Anexo 5
Relatórios Diversos do Sistema Adutor do Cariri

OFICIO UEGP Nº 014/04

Assunto: Sistema Adutor do Cariri - Relatório de pendências.

RELATÓRIO DE INSPEÇÃO AO SISTEMA ADUTOR DO CARIRI

Figura 27 – Painel do CLP do reservatório de Olivedos

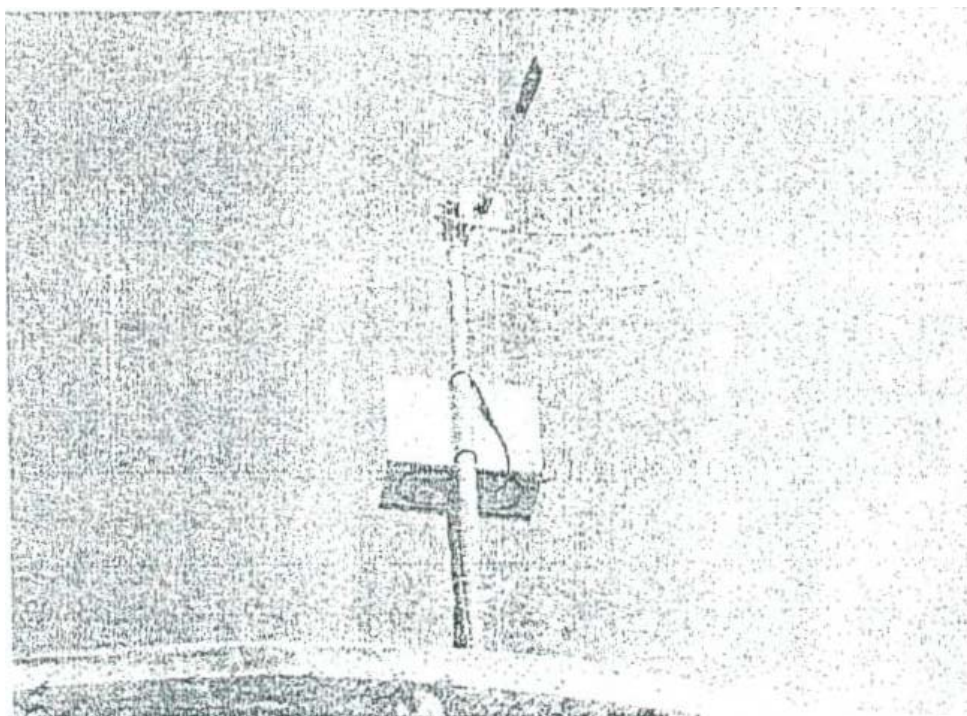
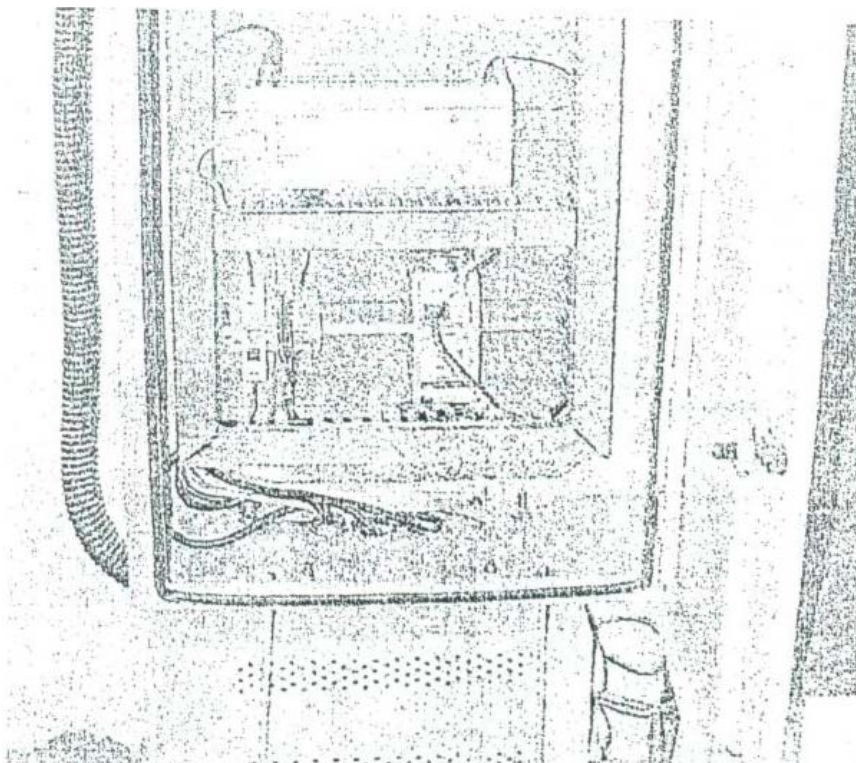
Assim como no caso de Pedra Lavrada, o reservatório de Olivedos recebeu todos os equipamentos para medir seu nível e disponibilizá-lo no Centro de Controle Operacional.(Figuras 26 e 27)

Embora no sistema supervisório também haja um campo para informar o nível deste reservatório, os operadores relatam que essa informação nunca foi disponibilizada, e, portanto, apesar de todos os equipamentos instalados a automação não está funcionando.

É preciso que o sistema supervisório informe o nível deste reservatório, para que as bombas da EB06, possam ser acionadas e desligadas automaticamente, ou pelo operador do sistema, sem a intervenção de um operador local.

O cabo que transmite o sinal Ethernet até o rádio, locado no alto do reservatório, está instalado de forma, incorreta, com uma grande deflexão e passível de acidentes (figura 28). Esta instalação deve ser refeita para evitar que o cabo se rompa ou que danifique os equipamentos a ele ligados.
